Reporte de Higiene y Seguridad

Título del Informe: Condición actual de unidad 223 (OIE 324).

Propósito: Informar los desvíos detectados en la unidad y determinar las medidas correctivas.

Observación #4:

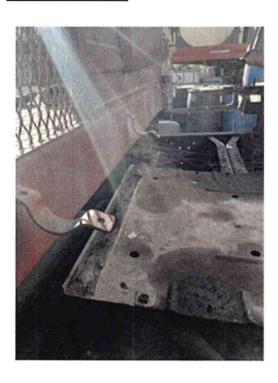
• Arrestallamas e mal estado. No cumple la función de romper todo tipo de chispa que se pueda generar.

• Diseñar / acondicionar arrestallamas.
